**Rijkswaterstaat Zeeland**  
Projectbureau Zeeweringen

# memo

Revisietoetsing veldbezoek 16 mei 2011  
Oud Kempenshofstedepolder, Margarethapolder  
dp 0836 – dp 0870 (Tholen 3)

PZDT-M-11142 rev

**BIJLAGE 1: GLOOIINGSKAART MET EINDSCORES BEHEERDER**

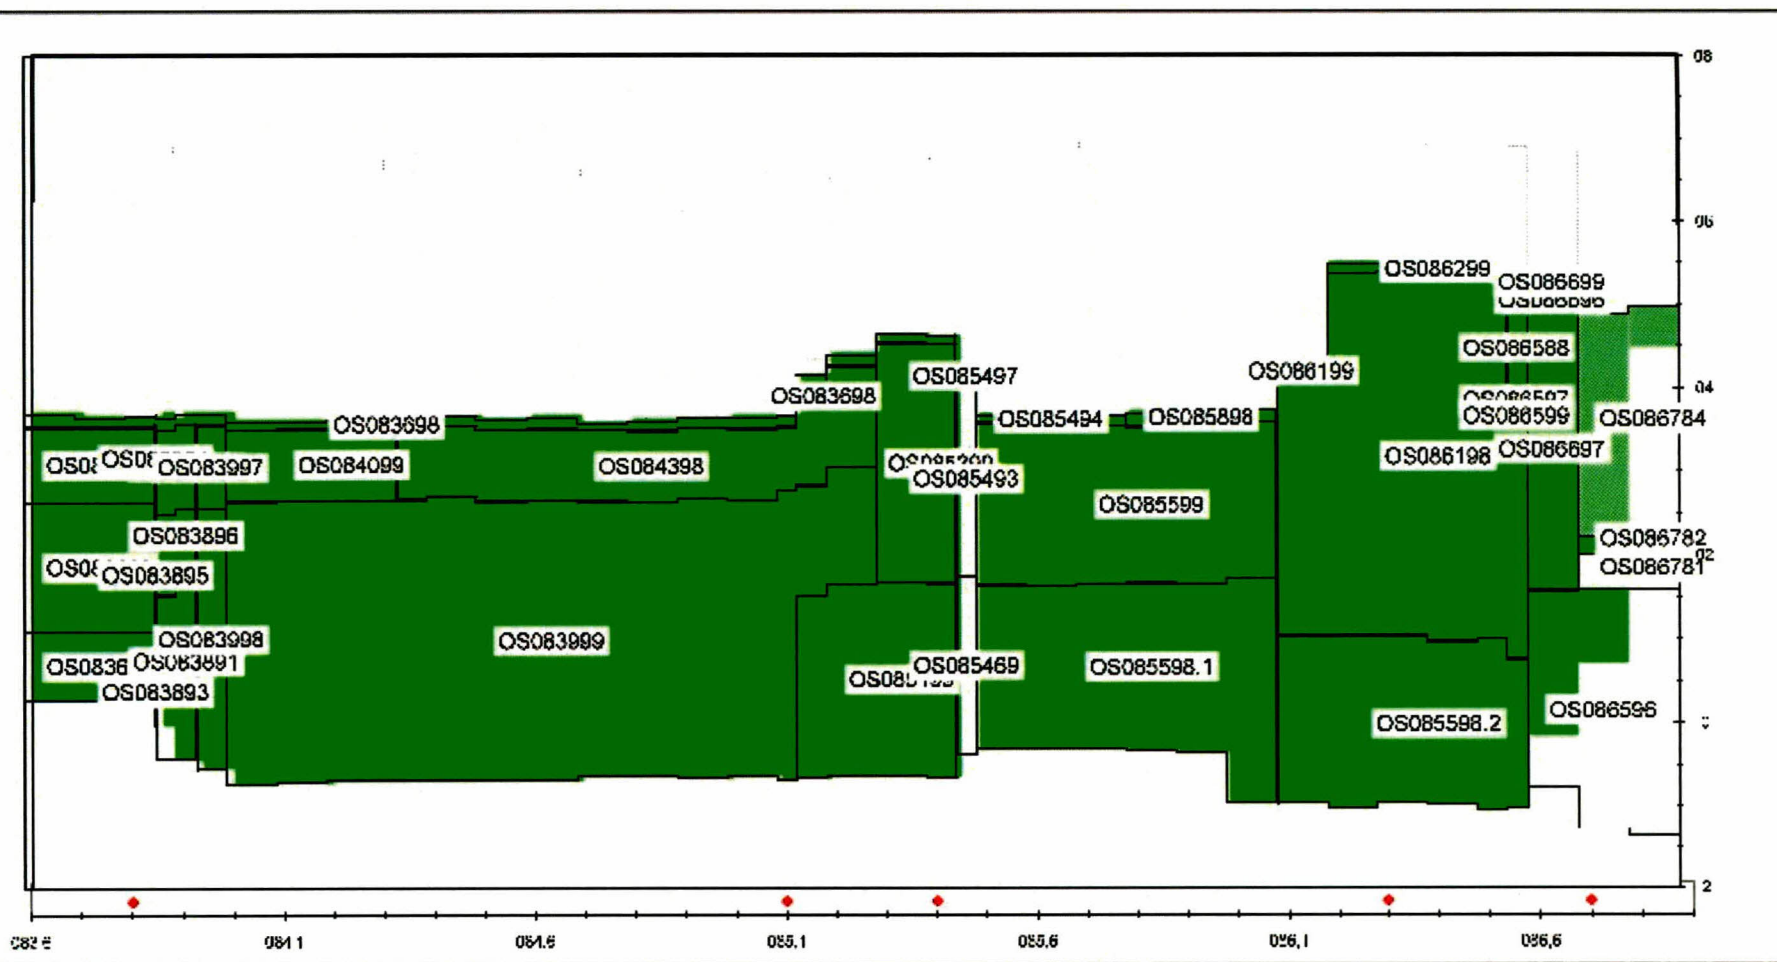
De nieuw aangebrachte glooiing van Oud Kempenshofstedepolder, Margarethapolder (Tholen 3) is volledig goed getoetst. Hiermee is het traject gereed voor overdracht aan de beheerder.
